Maßnahme M lesen

Maßnahme-Nr. 43863106-18	Thema N47, N47S, N47T, Schleifende Geräusche im Motor, Steuerkette schabt	
Freigabedatum (tt.mm.jj) 21.01.14	Status Freigegeben	Organisation DE, PKW
Betroffene Fahrzeuge		
E-Reihe E60 E61 E81 E82 E83 E84 E87 E88 E90 E91 E92 E93 F07 F10 F11 F20 F21 F25 F30 F31	Motor N47 N47DK0 N47S N47T	Karosserie
Produktionszeitraum (von/bis) (tt.mm.jj) / 01.09.13	Kommentar Produktionszeitraum	Rückmeldung (alle Fälle zur Maßnahme bis) (tt.mm.jj)
Beanstandung Schabendes, schleifendes Motorgeräusch im Leerlauf und/oder ab ca. 1500 1/min, welches im Innenraum wahrnehmbar ist. Das Geräusch kann gut am Getriebegehäuse beziehungsweise an der Ölwanne wahrgenommen werden.		
Ursache Scharfkantigkeit der Kettenräder, beziehungsweise die Steuerkette läuft nicht gleichmäßig über die Führungsschienen.		
Maßnahme Wichtig: Vor Beginn der Reparatur ist unbedingt die Verfügbarkeit der Teile sicherzustellen! Achtung: Bitte vor Einbau unbedingt die Teilenummer der gelieferten Teile kontrollieren und gegebenenfalls die Schienen mit der Anlage Seite 2 vergleichen! Im Rahmen der PuMA Maßnahme dürfen nur die in der Maßnahme aufgeführten Teile verbaut werden! Achtung: Geänderte E

Bild 1:

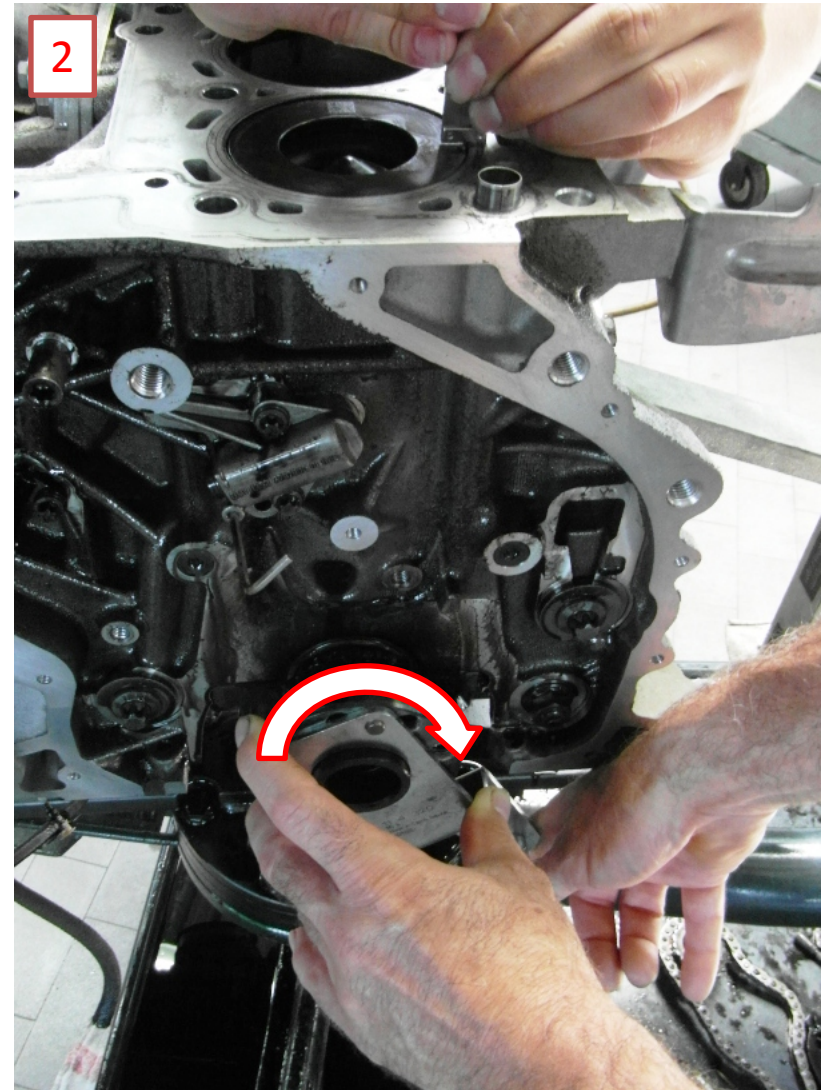
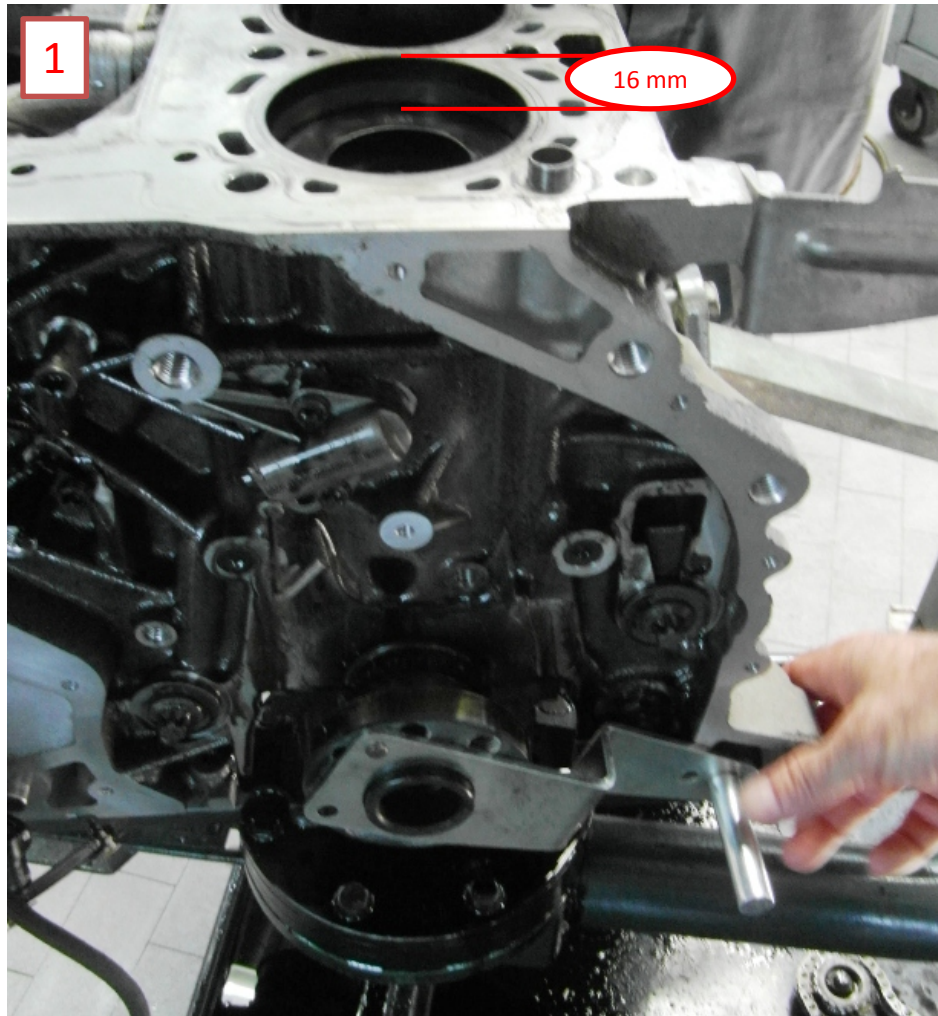
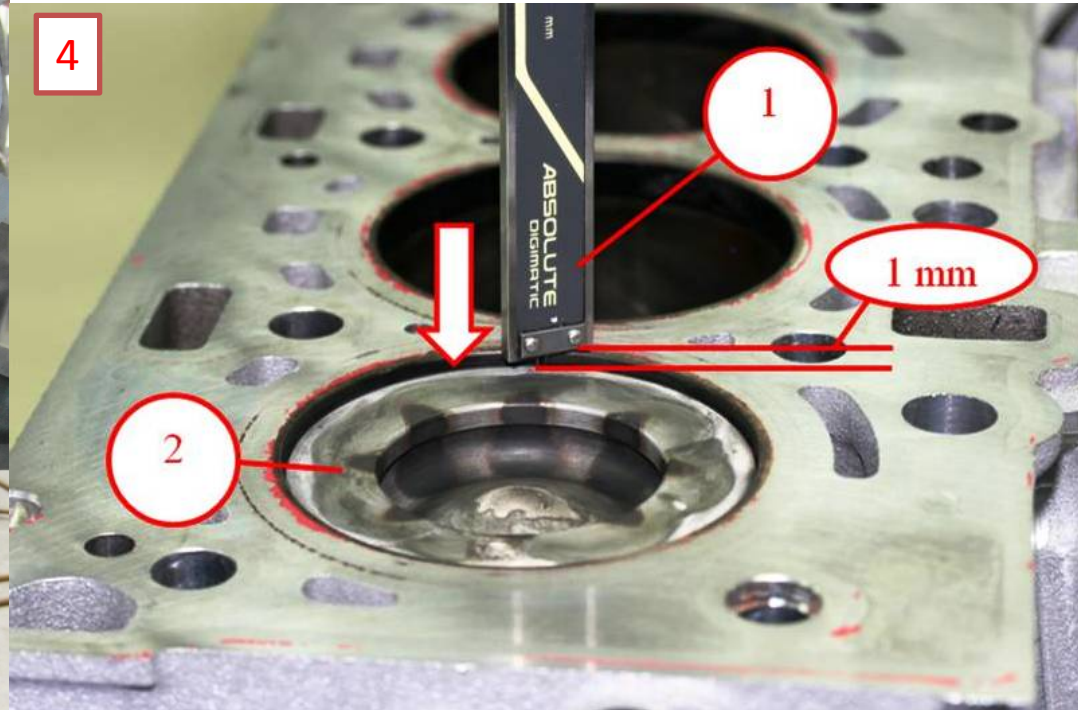
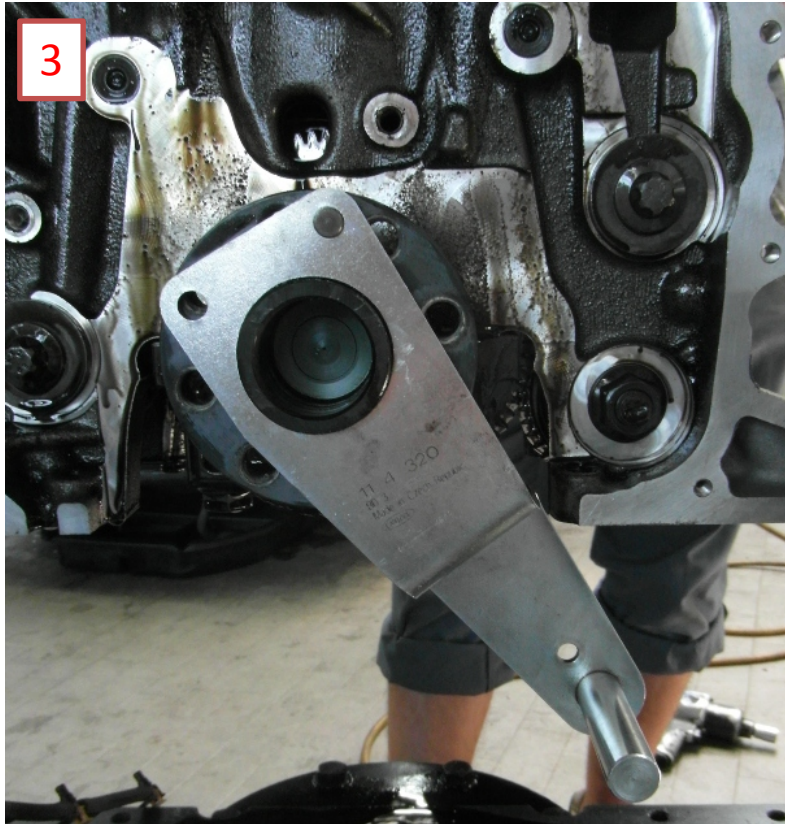
Zeigt die aktuell in der Reparaturanleitung "1131052 beide Steuerketten ers. (N47 / N47S)"

beschriebene Einstellung der Kurbelwelle. Die HDP wird entsprechend der Reparaturanleitung positioniert.

Bild 2 und 3: Kurbelwelle in gezeigter Richtung drehen bis Kolben noch einen Unterstand von ca. 0 mm bis 1 mm aufweist.

Bild 4: Zeigt Unterstand nach dem oberen Totpunkt bezogen auf Motordrehrichtung. Jetzt untere Steuerkette montieren.

Achtung: Einstellung der Steuerzeiten von Kurbelwelle zur Nockenwelle bleiben unverändert! Lediglich die Position der HDP zur Kurbelwelle wird von der beschriebenen Änderung beeinflusst!

Erläuterung der neuen HDP-Einstellung überarbeitet zum besseren Verständnis: die Positionierung der

Kurbelwelle im Bereich 0-1mm Kolbenunterstand statt zuvor in Version 17 =1mm ist i.O.

13 52 8 573 158, 13 52 8 573 159

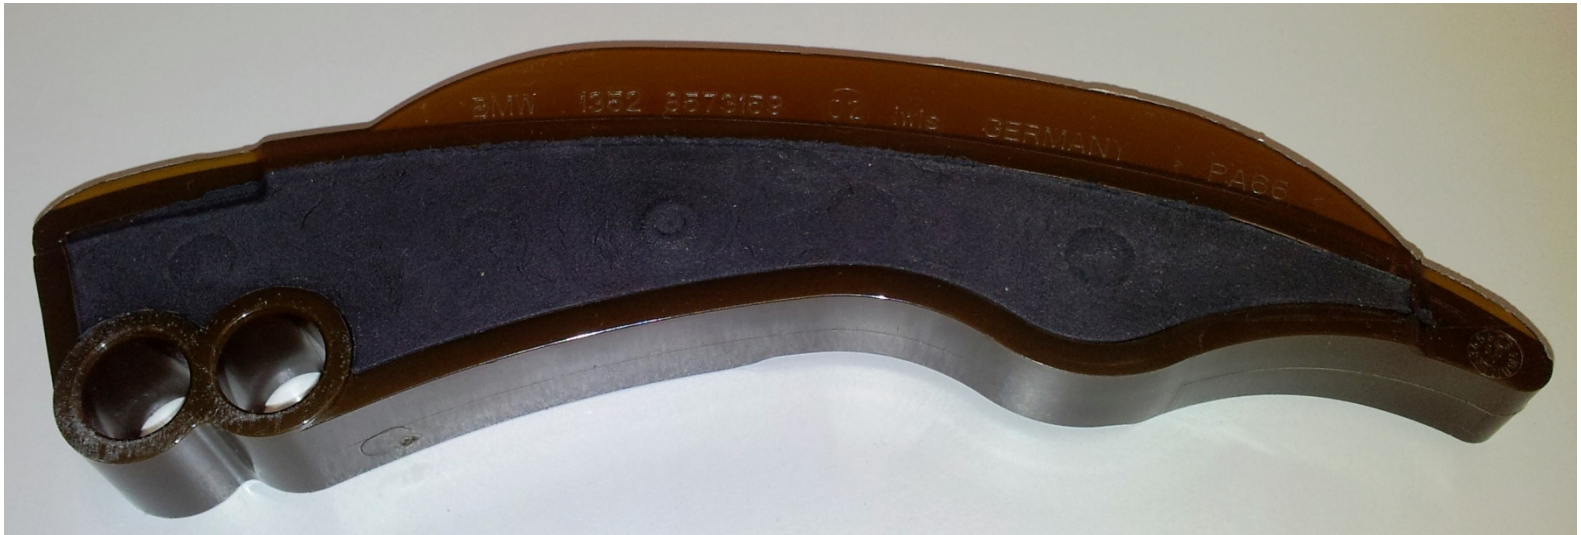
Hinweis: Für die Steuerkette unten nur bedämpfte Spann- und Führungsschienen verwenden! (siehe

Anlage Seite 2) Ein Verbau von nur einer bedämpften Schiene ist nicht zulässig!

11 31 7 797 899

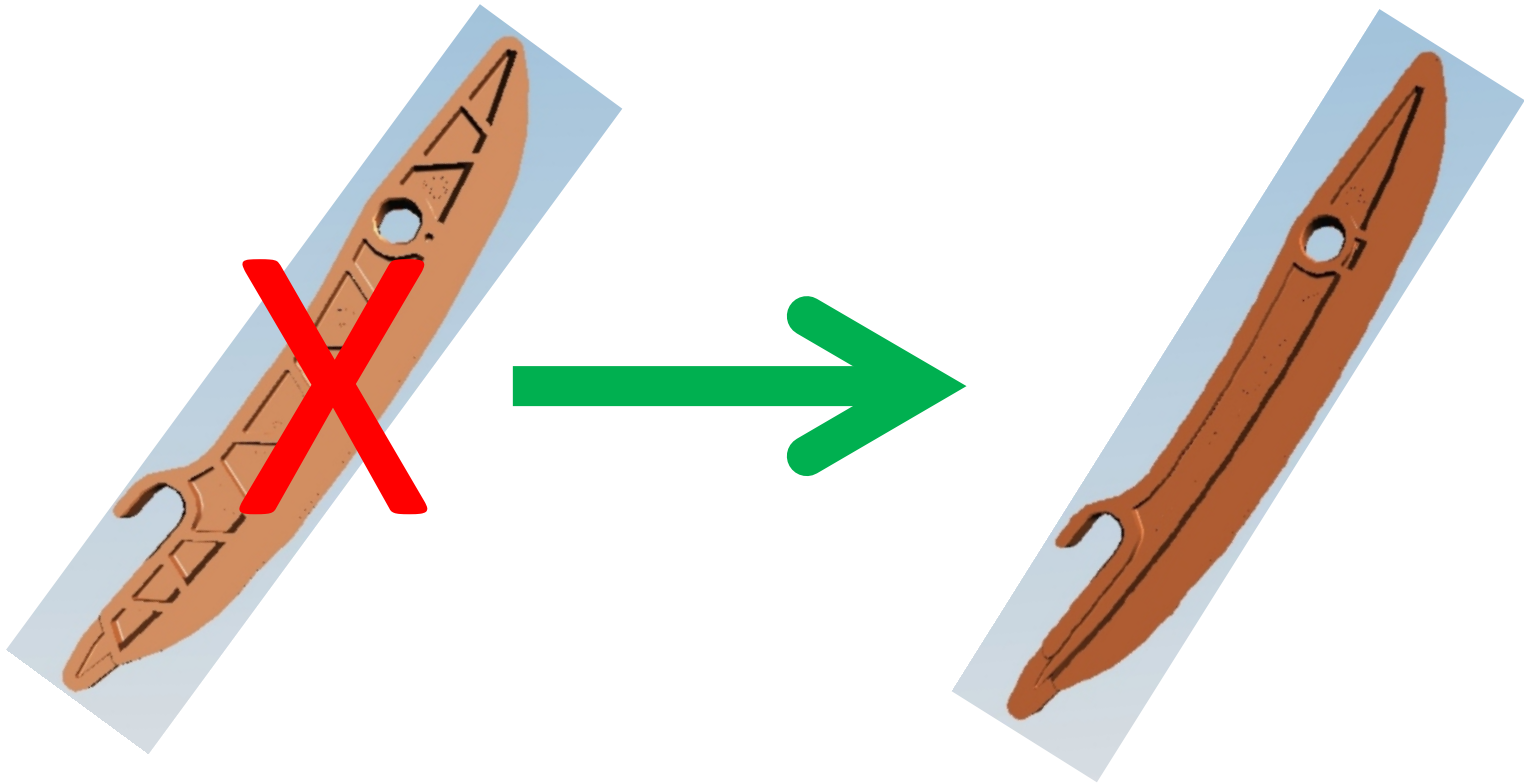
Für die Steuerkette oben nur Gleitschiene ohne Versteifungsstege verwenden! (siehe Anlage Seite 3)
